「川辺川ダム事業に関する有識者会議」にあてられた要望書等（一覧）

「球磨川水系河川整備基本方針の策定」に関する意見書（その7）

国土交通省・社会資本整備審議会・河川分科会・河川整備基本方針検討小委員会における
球磨川・基本高水流量の審議過程の虚構

図3 球磨川の〔計画高水位－洪水痕跡水位〕（5地点の移動平均を示す）

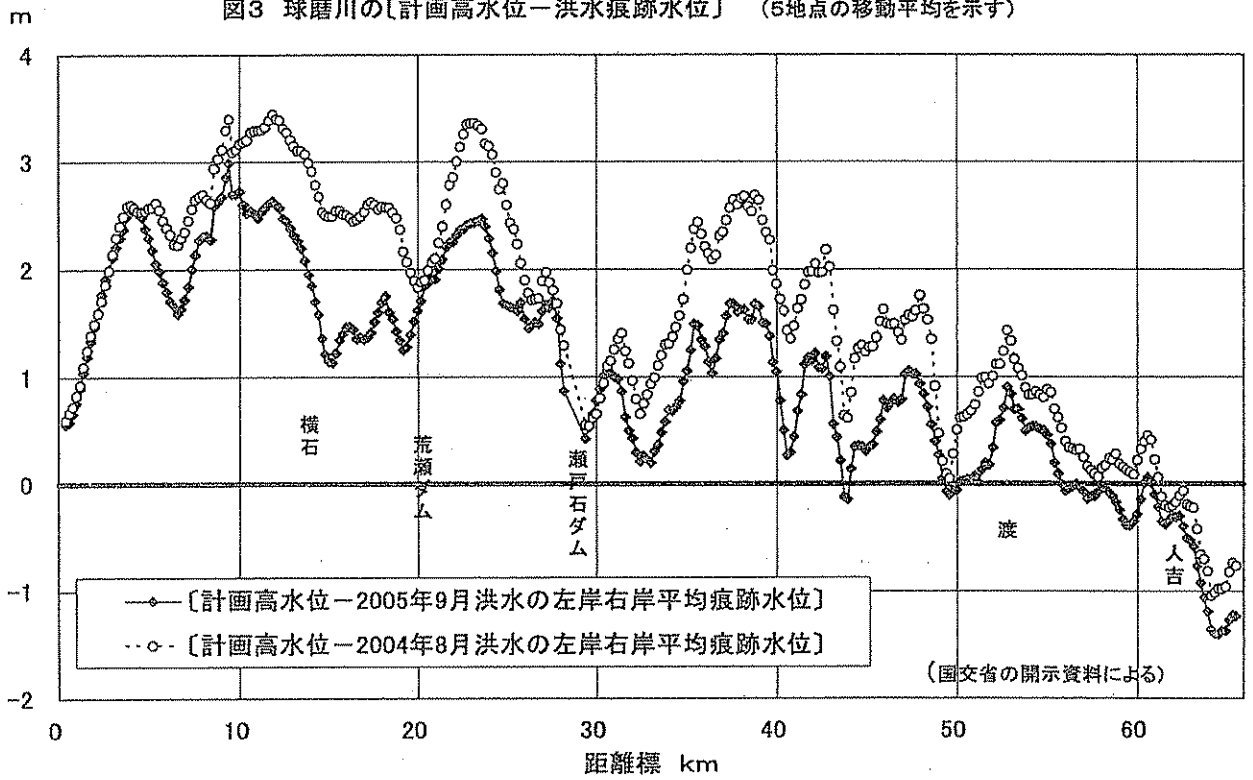
図3は2004年8月洪水と2005年9月洪水の球磨川の痕跡水位と計画高水位との差を見たものである。同図は計画高水位に対して何メートルの余裕があるかを示していて、マイナスであれば、痕跡水位が計画高水位を上回ったことを意味する。なお、各地点（200mおき）の痕跡水位の調査データは地点ごとにばらつきがあるので、同図は5地点の移動平均値を示した。

一方、国交省は中流部については荒瀬ダムと瀬戸石ダムの堆砂除去などで 5,500m³/秒（渡地点）の流下能力を確保できるとしている。しかし、図 3 を見れば明らかなように両ダムの堆砂除去だけでは距離標 40～50 km 区間の水位上昇を抑制することが困難であるから、国交省が中流部についてまともな検討を行ったようには思われぬ。横石地点の計画高水流量引き上げの余波で、中流部の計画高水流量も大きくせざるをえなくなり、対策の検討はまだ二の次になっているようである。

これに対して、国交省は軟岩露出の問題があるので、河床を掘削して流下能力を増やしても 4,000m³/秒どまりであるとしている。しかし、図 3 で明らかなように、距離標 61km 以上の土砂堆積区間を除けば、実際に 2004 年 8 月洪水の約 4,000m³/秒が流下したのであるから、将来の流下能力の上限を現状と同じ 4,000m³/秒にとどめてしまうのは明らかにおかしい。

図4 球磨川の流量

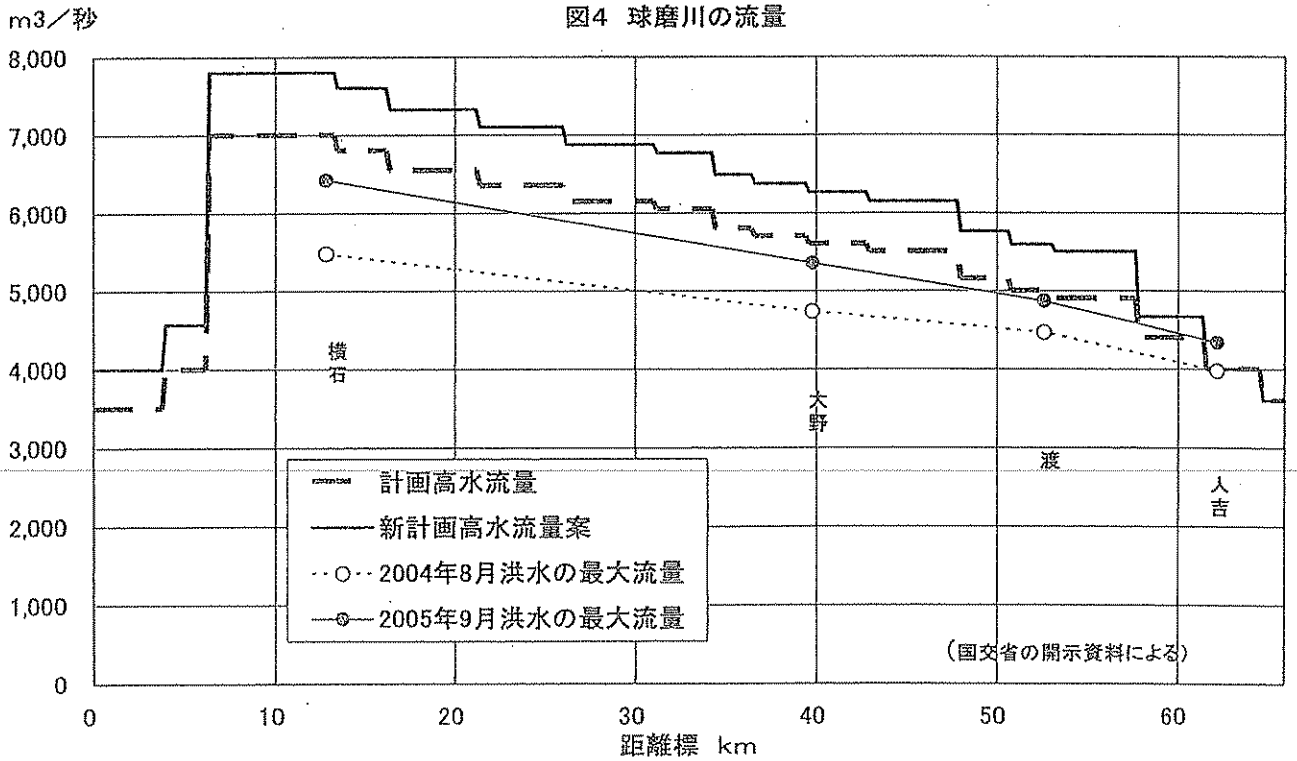
この2洪水の最大流量は図4に示すとおりである。同図には今までの計画高水流量と、今回示されている新しい計画高水流量案の値も示した。なお、新しい計画高水流量案は人吉、渡、横石の値しか示されていないので、その他の区間の値は従来の計画高水流量の区間変化にならって推定した。
